**Parco Regionale delle Alpi Apuane
Settore Uffici Tecnici**

**Pronuncia di Compatibilità Ambientale
Provvedimento Autorizzatorio Unico Regionale
(art. 27 bis del Dlgs 152/2006)**

Progetto di coltivazione della cava "Pescina" n. 13

Rapporto interdisciplinare

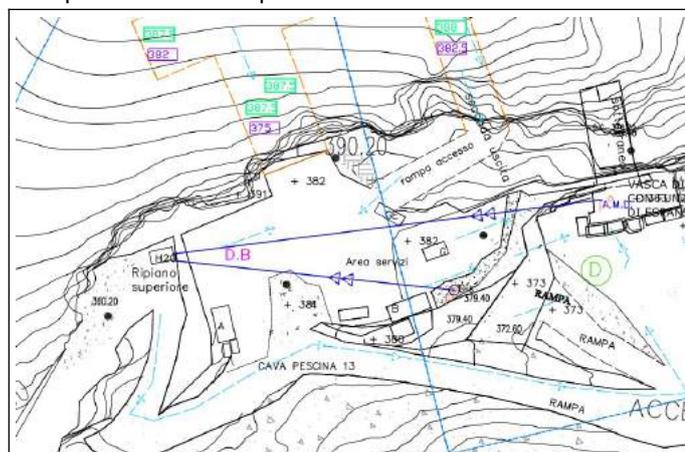
Nello specifico le lavorazioni di tracciamento vengono eseguite con macchina tagliatrice a catena da galleria "a secco" e le scaglie di marmo che cadono alla base dei tagli vengono prelevate dall'apposito aspiratore di cui è dotata la cava. Questo residuo viene trattato come rifiuto (non pericoloso), depositato nell'apposito cassone scarrabile presente all'interno del sotterraneo. La polvere di marmo, denominata marmettola, viene registrata sul libro rifiuti e poi inviata al recupero, in quanto conferita ad una ditta che la riutilizza per la produzione di cementi.

Non viene esplicitato se la stessa metodica di taglio viene utilizzata anche per l'esecuzione dei ribassi sul piazzale a cielo aperto di quota 381-382 metri.

TAV 10A - Piano gestione acque area servizi- Fase 1

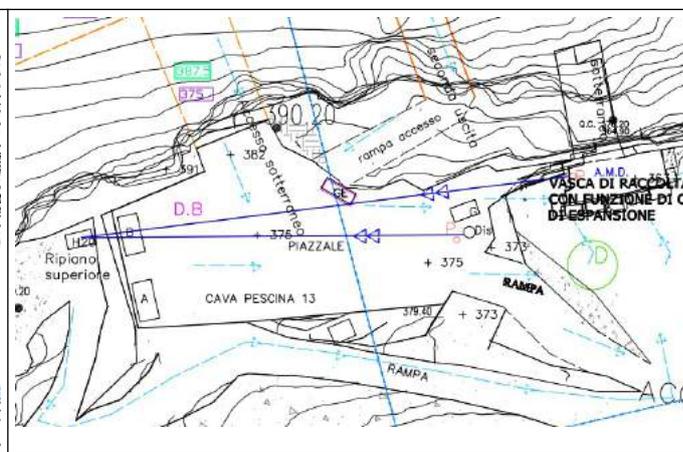
Negli stralci delle tavole 10A e 10B sottoriportati si può notare che l'area servizi non risulta impermeabilizzata né cordolata, né risulta presente un sistema di raccolta e trattamento delle AMPP. Non viene dichiarata la superficie occupata dall'area impianti.

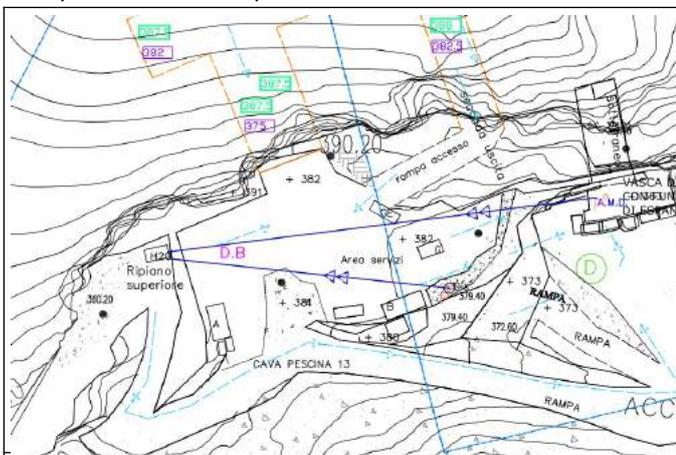
Nello specifico le lavorazioni di tracciamento vengono eseguite con macchina tagliatrice a catena da galleria "a secco" e le scaglie di marmo che cadono alla base dei tagli vengono prelevate dall'apposito aspiratore di cui è dotata la cava. Questo residuo viene trattato come rifiuto (non pericoloso), depositato nell'apposito cassone scarrabile presente all'interno del sotterraneo. La polvere di marmo, denominata marmettola, viene registrata sul libro rifiuti e poi inviata al recupero, in quanto conferita ad una ditta che la riutilizza per la produzione di cementi.

Non viene esplicitato se la stessa metodica di taglio viene utilizzata anche per l'esecuzione dei ribassi sul piazzale a cielo aperto di quota 381-382 metri.

TAV 10A - Piano gestione acque area servizi- Fase 1

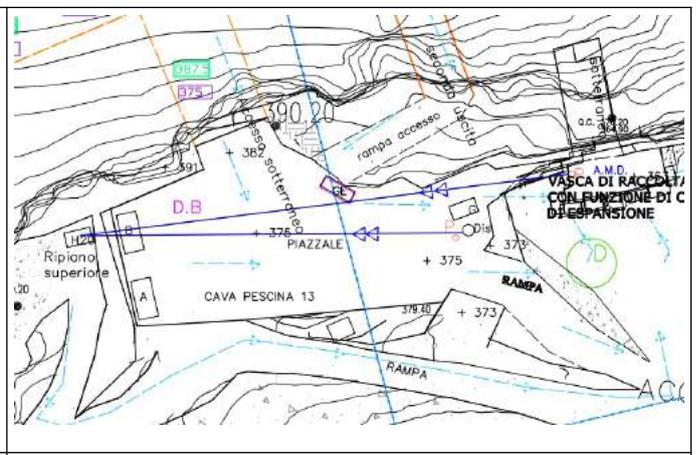
Negli stralci delle tavole 10A e 10B sottoriportati si può notare che l'area servizi non risulta impermeabilizzata né cordolata, né risulta presente un sistema di raccolta e trattamento delle AMPP. Non viene dichiarata la superficie occupata dall'area impianti.
